Réponses aux questions du MELCC, envoyées par courriel le 25 mai 2021

QCM-1 - Description du milieu de réalisation du projet – Période des travaux

QCM-2 - Analyse des impacts du projet – Description du projet retenu

QCM-3 - Impact sur les milieux humides et hydriques – Compensation pour l'habitat du poisson

Schéma du modèle d'aménagement proposé

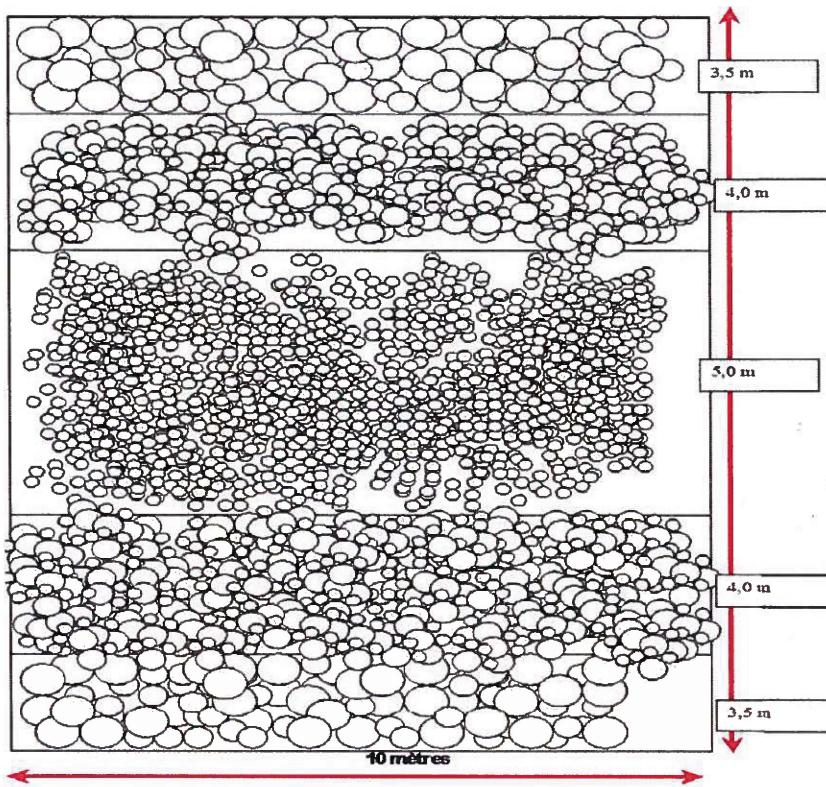
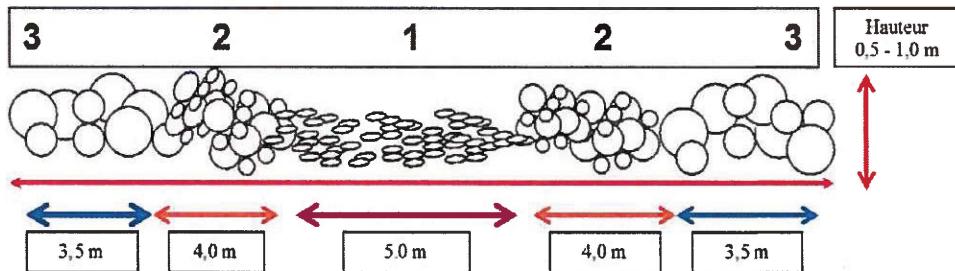
- 5.1. À cet effet, l'initiateur doit compléter ses réponses, car il a seulement décrit en annexe D les remplacements de ponceaux. L'initiateur doit également décrire l'aménagement de récifs artificiels. L'initiateur doit également compléter ses réponses et identifier dès maintenant les balises qu'il s'engage à respecter pour ses travaux.

C- Aménagement de récifs artificiels dans le golfe du Saint-Laurent :

Les récifs artificiels font partie d'une banque d'habitats de réserve que le MPO a accepté. Les récifs seront donc construits en respectant les lignes directrices de MPO. Les récifs seront constitués de différents calibre rocheux (voir document en pièce jointe) puisque qu'ils seront de type multigénérationnel. En fonction de leur stade de développement, les homards préfèrent se cacher dans des cavités rocheuses plus ou moins grandes. Chaque récif aura une longueur de 20 m, par une largeur de 10 m, par une hauteur de 1 m. Selon une analyse multicritère, 2 endroits potentiels de départ ont été sélectionnés, Port-Cartier et Aguanish. Ceux associés avec notre projet seraient situés à Aguanish. Chaque récif compense 2000 m² de perte dans l'habitat du poisson. Cependant, il s'agit d'une superficie de départ puisque la qualité de l'habitat perdu pourrait faire augmenter ou diminuer la superficie compensée pour un récif.

Le nombre de récifs requis dans le cadre de ce projet devra être déterminé avec MPO, advenant le cas où ce serait ce projet qui soit retenu comme compensation.
